*RACCONIGI*

# *VARIANTE GENERALE AL P.R.G.C.*

**Controdeduzioni alle osservazioni al  
Progetto Preliminare Modificato della  
Variante Generale al PRGC e  
modifiche tecniche agli elaborati**

## CONSIDERAZIONI TECNICHE IN MERITO ALLE OSSERVAZIONI AL PROGETTO PRELIMINARE MODIFICATO DELLA VARIANTE GENERALE DI REVISIONE DEL VIGENTE PIANO REGOLATORE GENERALE COMUNALE

**OSSERVAZIONE 28/1 – ARESE SACCO MONDINO – AREA TR/05 N.3061 DI VIA AULINA:**

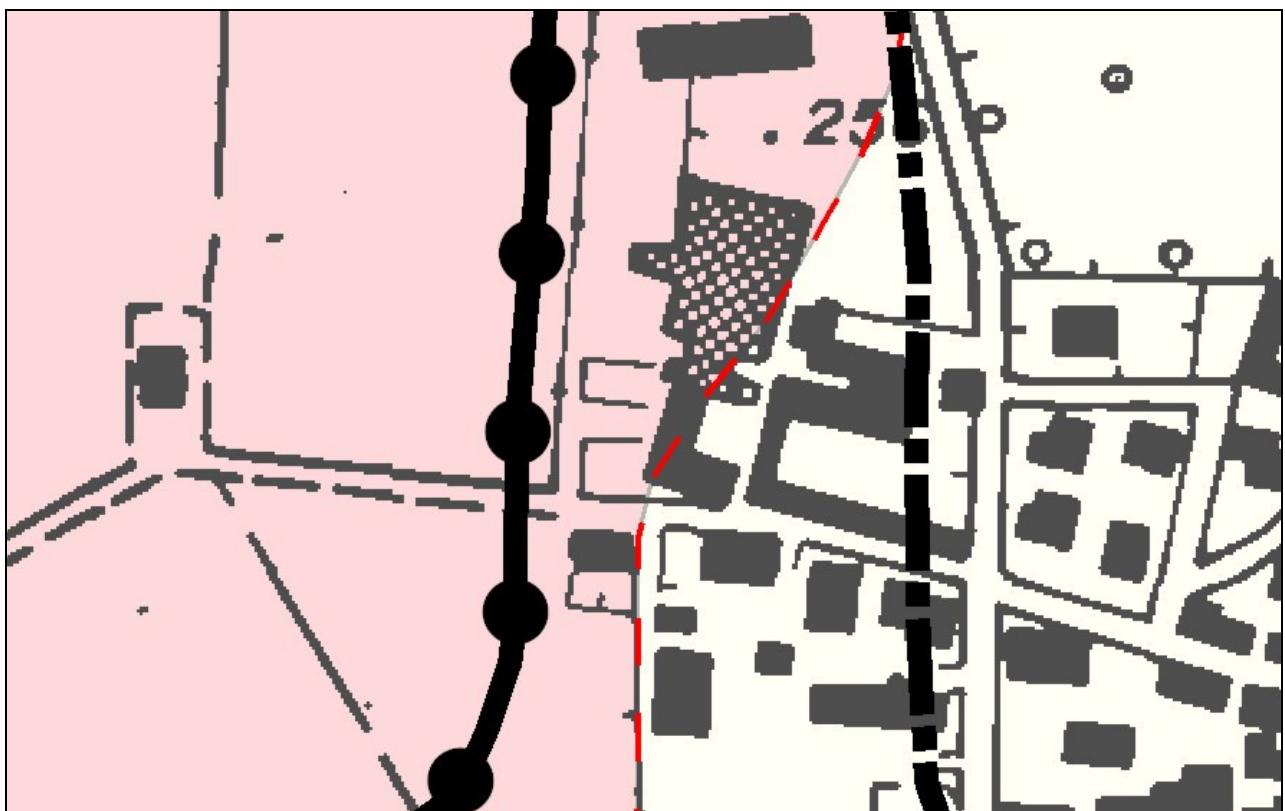
L'area TR/05 - n.3061 ubicata in via dell'Aulina risulta inserita all'interno della CLASSE IIb<sub>2</sub> in quanto è localizzata in una zona retrostante il “Limite di Progetto” tra la Fascia B e la Fascia C dei PAI, all'interno della perimetrazione delle aree inondabili (caratterizzate da tempi di ritorno compresi tra 25 e 50 anni) ed all'interno della perimetrazione delle aree inondabili per tempi di ritorno Tr = 200 anni (verifiche idrauliche Polithema, 2008). Si sottolinea che il quadro del dissesto non è stato modificato dagli elaborati geologici-geomorfologici-idrogeologici-idraulici ma esso sussiste oggettivamente; tali elaborati hanno solamente lo scopo di evidenziarlo e di descrivere i fenomeni in atto sul territorio. Si evidenzia inoltre che sulle citate Tavole I2 e G6 il limite “di possibile esondazione” interseca la porzione di fabbricato allungato secondo la direzione circa S-N, conformemente a quanto indicato dalle quote riportate sulla Tavola I2 (punto quotato centro cortile +256,89 m s.l.m., che risulta inferiore di circa 20 cm rispetto alla quota idrometrica della sezione 95, h = +257,08 m s.l.m.). Si sottolinea che le quote citate nell'osservazione (superiori al “tirante idrometrico”) si riferiscono agli spigoli dei fabbricati medesimi e non già al piano campagna (rispetto al quale risultano altimetricamente più elevati di circa 3/6 m).

Estratto Tavola I2 con evidenziate in rosso le quote relative agli spigoli dei fabbricati ed in nero le quote relative al piano campagna, il limite dell'area di possibile esondazione con  $Tr = 200$  anni interseca la porzione di fabbricato allungato circa S-N in virtù del processo di interpolazione (si noti che tale limite si sarebbe dovuto porre più ad Est rispetto alla posizione indicata, comprendendo così anche la porzione di fabbricato allungato circa O-E, poiché la quota cortile +256.89 m s.l.m. risulta inferiore alla quota idrometrica +257.08 m s.l.m.)

Estratto Tavola G6 con evidenziato in rosso il limite dell'area inondabile con  $Tr = 200$  anni, che ricalca l'andamento del limite riportato sulla Tavola I2 in quanto da esso deriva. Essendo la campitura posta al di sotto della topografia per esigenze grafiche il suddetto limite, sulla Tavola G6 risulta in effetti poco visibile, sarà cura dello scrivente proporre una grafia più leggibile

Il fabbricato allungato secondo la direzione circa S-N è stato collocato interamente all'interno della CLASSE IIIb<sub>2</sub> in quanto non risulta possibile suddividere un fabbricato in due classi di pericolosità distinte, mentre il fabbricato allungato in direzione circa O-E è stato collocato all'interno della CLASSE IIIb<sub>2</sub> in quanto la quota cortile +256.89 m s.l.m. risulta inferiore alla quota idrometrica +257.08 m s.l.m., perciò nell'ottica di minimizzare il rischio e procedendo secondo criteri cautelativi per la sicurezza degli individui e dei manufatti, si è attribuita ad entrambi gli edifici la classe più cautelativa.

Per i motivi sopra esposti la Classe attribuita all'area in esame risulta "coerente" con gli studi idraulici (riportati nell'osservazione) e pertanto non è possibile attribuire agli edifici in oggetto una Classe di pericolosità inferiore a quella stabilita.

Sulla Tavola G6 il limite "di possibile esondazione" risulta in effetti poco visibile, essendo la campitura posta al di sotto della topografia per esigenze grafiche, sarà cura dello scrivente proporre una grafia più leggibile. Inoltre sarà cura dello scrivente modificare le Tavole I2 e I4 in modo da riportare solamente i punti quotati riferiti al terreno, eliminando quelli relativi agli spigoli superiori dei fabbricati in modo da rendere più agevole la lettura del piano quotato.
